ふくしま ひらいし
福島県 福島市 平石小学校校区① (通学路交通安全プログラム点検 要対策箇所)

ふくしま ひらいし
福島県 福島市 平石小学校校区② (通学路交通安全プログラム点検 要対策箇所)

ふくしま のだ
福島県 福島市 野田小学校校区 (通学路交通安全プログラム点検 要対策箇所)

福島県 福島市 飯野小学校校区② (旧大久保小学校校区) (通学路交通安全プログラム点検 要対策箇所)

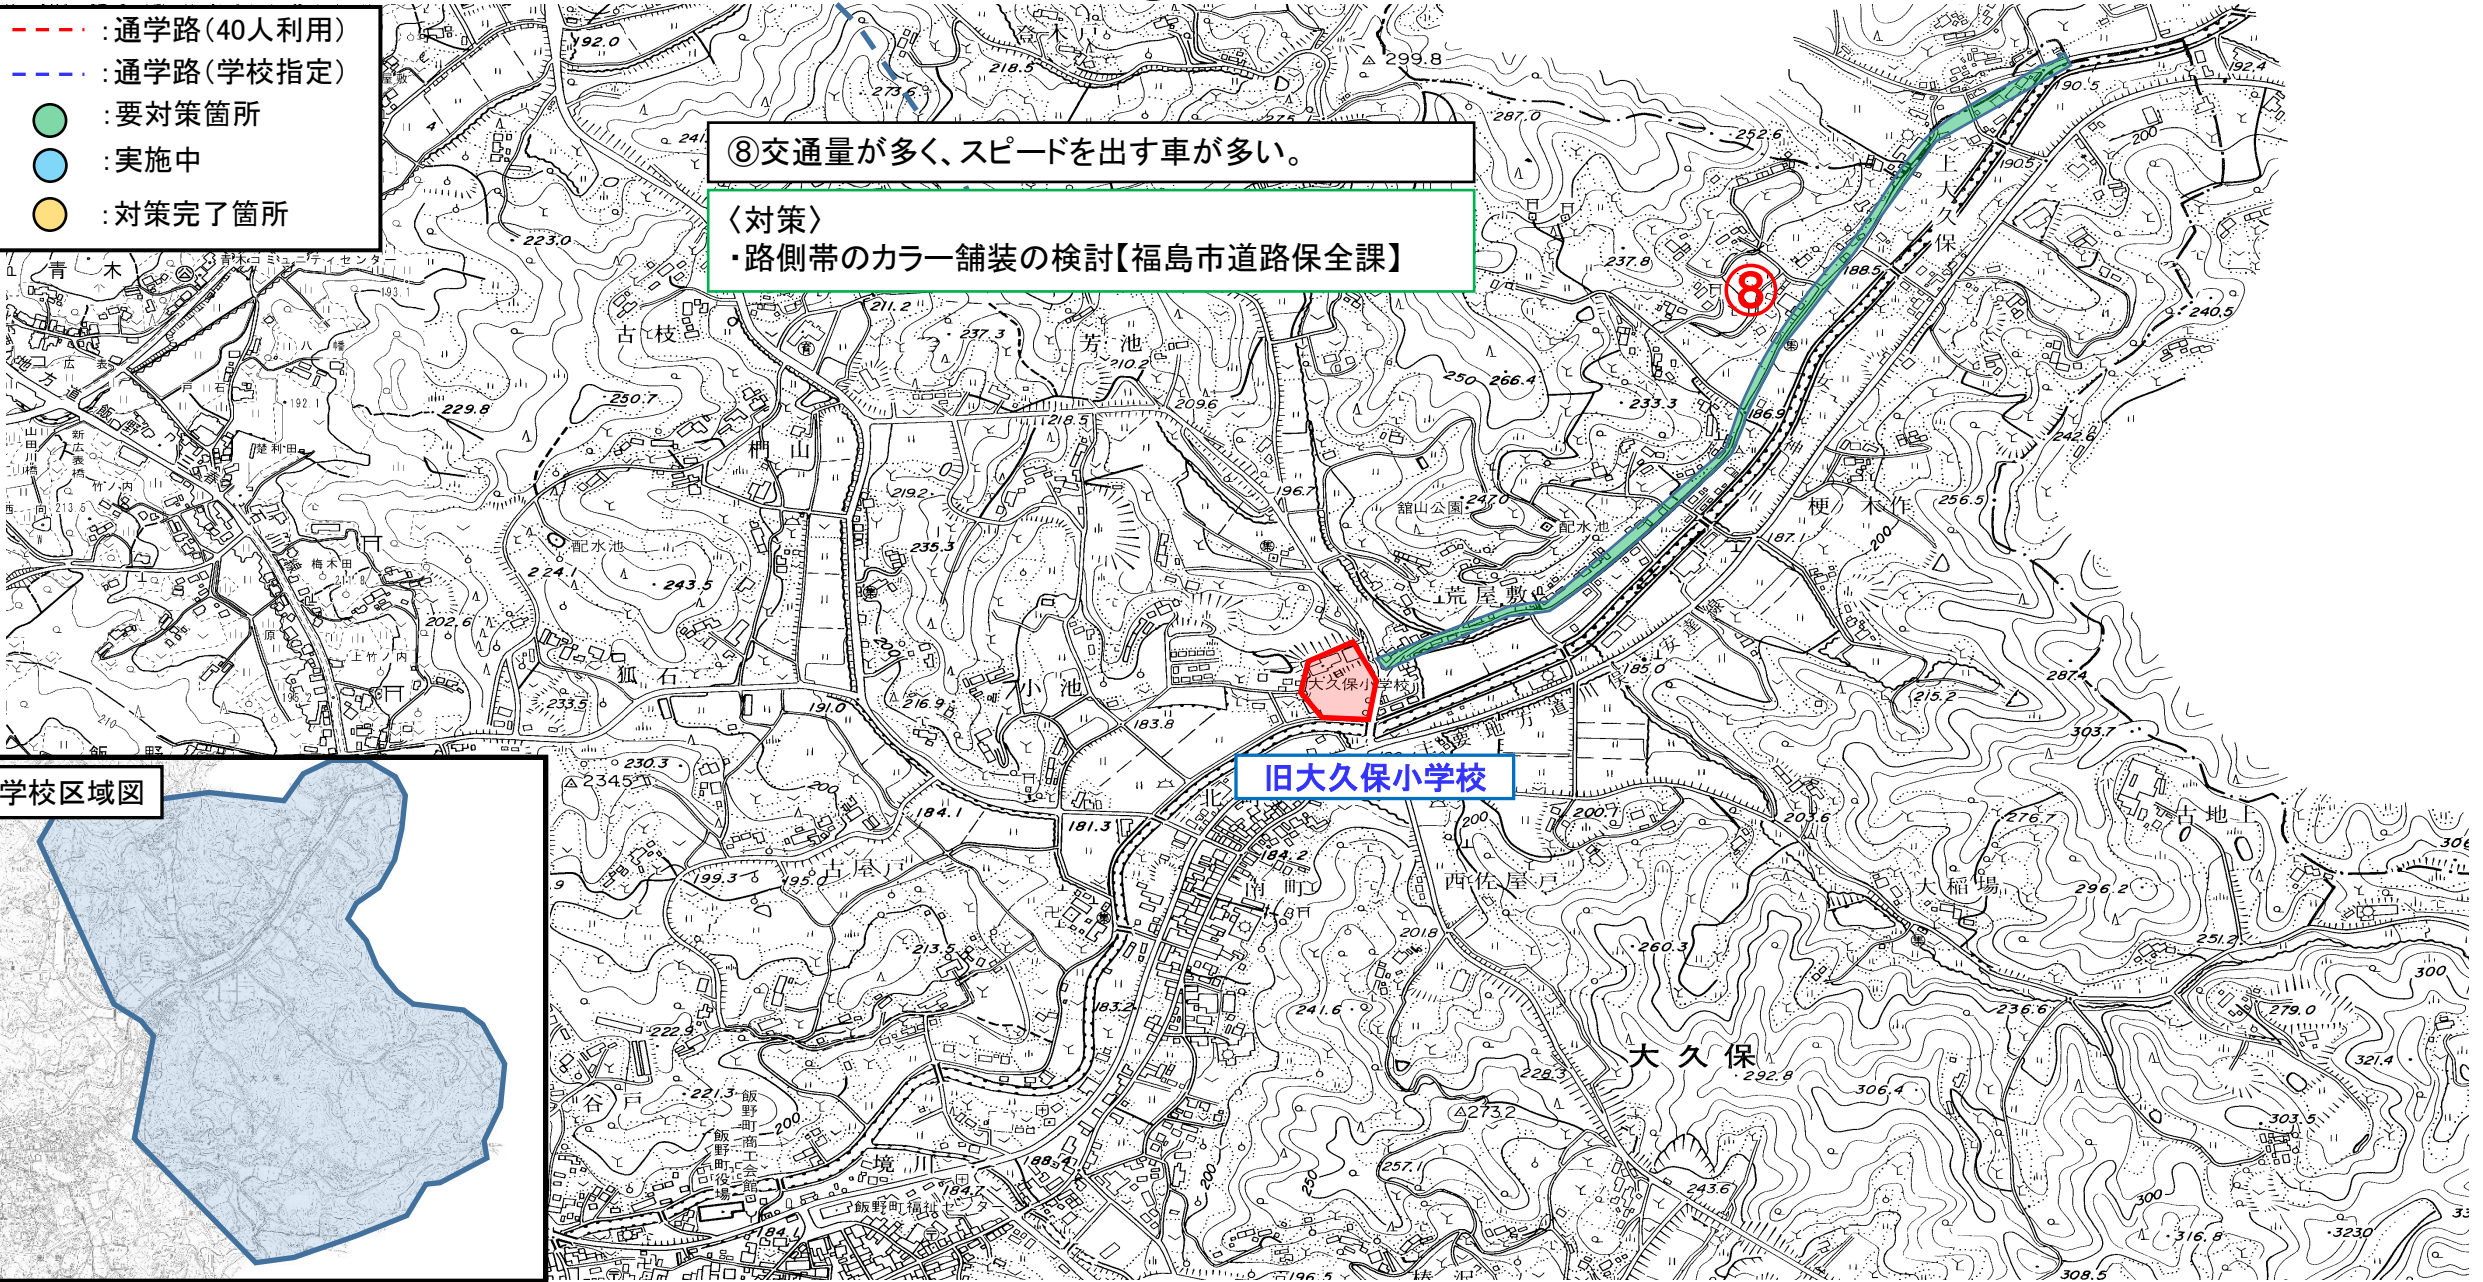
⑥スピードを出す車が多く、歩道が途切れたり路肩が狭くなるところがある。

⑤交通量が多く、歩道が狭い。

③見通しが悪い。

⑦交通量が多く道路が狭い。歩道と車道の区別がなく見づらい。

①交通量が多く、歩道が無いので児童の登下校時は危険である。

②交通量が多く、車道と歩道の区別がない。

④交通量が多く、複雑な交差点である。

〈対策〉
・ポストフレックスの追加設置【福島市道路保全課】
・民地の草刈り要望【小学校】

〈対策〉
・通学の指導【小学校】

〈対策〉
・通学の指導【小学校】

〈対策〉
・ポストフレックスの設置【福島市道路保全課】
・通学路看板の設置【福島市生活課】
・横断歩道、停止線、ダイヤモンドマークの更新【福島警察署】

〈対策〉
・歩道の設置【福島市道路建設課】

〈対策〉
・外側線の修繕【福島市道路保全課】

〈対策〉
・信号機の秒数の調整【福島警察署】

福島県 福島市 ふくしま支援学校校区 (通学路交通安全プログラム点検 要対策箇所)

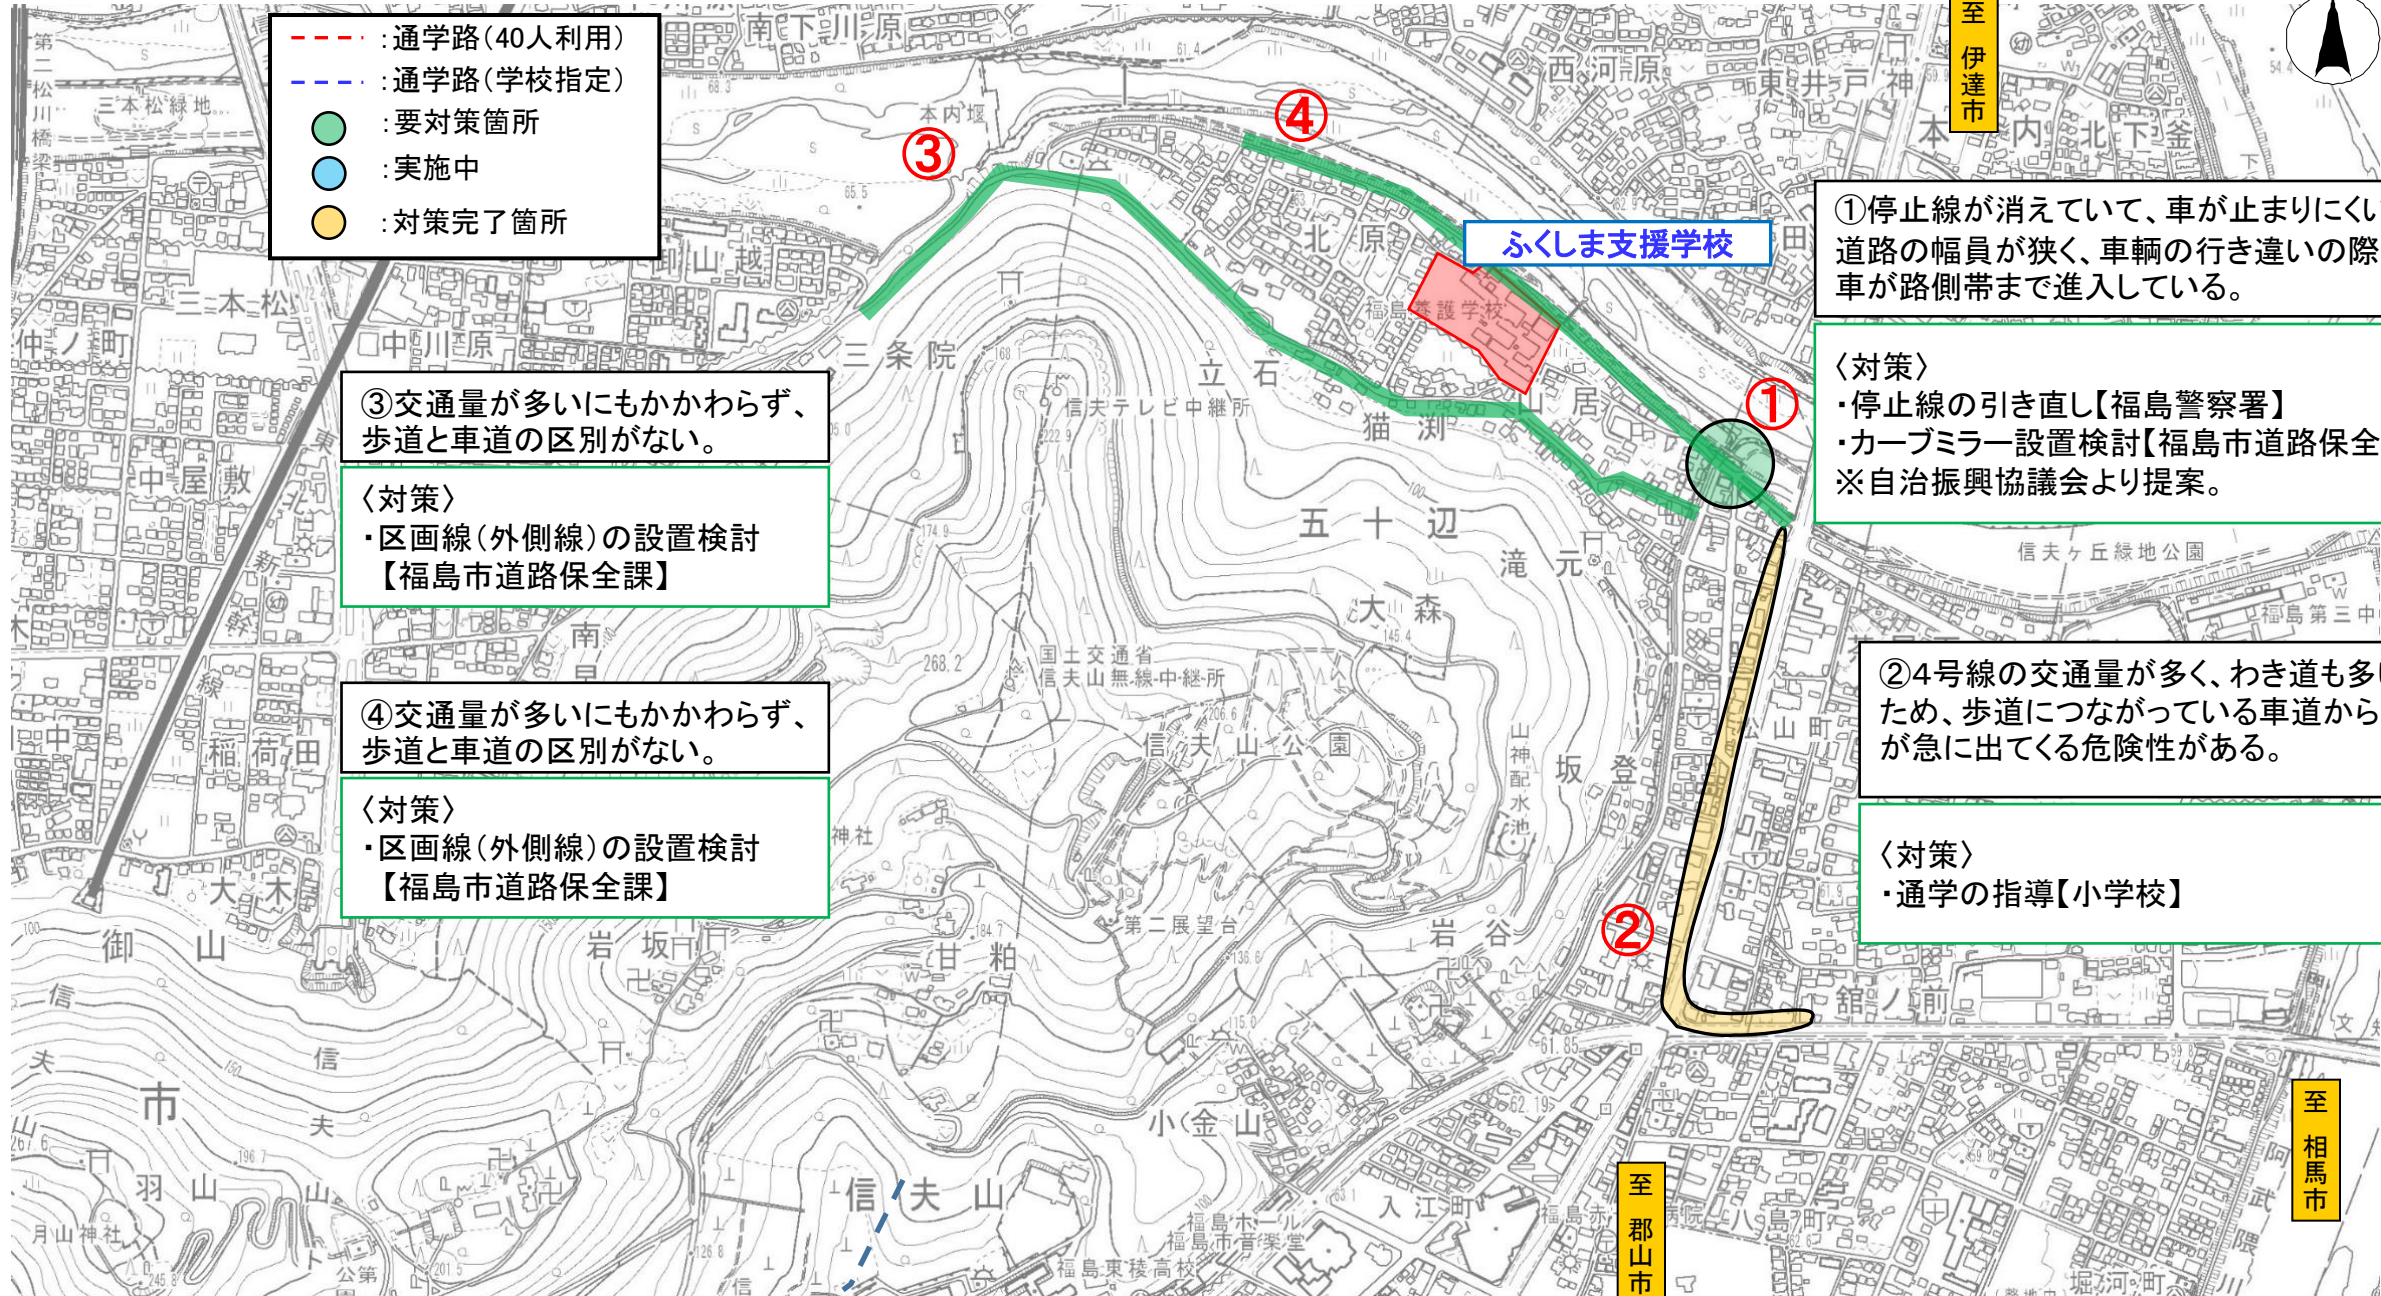
①停止線が消えていて、車が止まりにくい。
道路の幅員が狭く、車輛の行き違いの際に、
車が路側帯まで進入している。

③交通量が多いにもかかわらず、
歩道と車道の区別がない。

④交通量が多いにもかかわらず、
歩道と車道の区別がない。

②4号線の交通量が多く、わき道も多い
ため、歩道につながっている車道から車
が急に出てくる危険性がある。

〈対策〉
・停止線の引き直し【福島警察署】
・カーブミラー設置検討【福島市道路保全課】
※自治振興協議会より提案。

〈対策〉
・区画線(外側線)の設置検討
【福島市道路保全課】

〈対策〉
・区画線(外側線)の設置検討
【福島市道路保全課】

〈対策〉
・通学の指導【小学校】
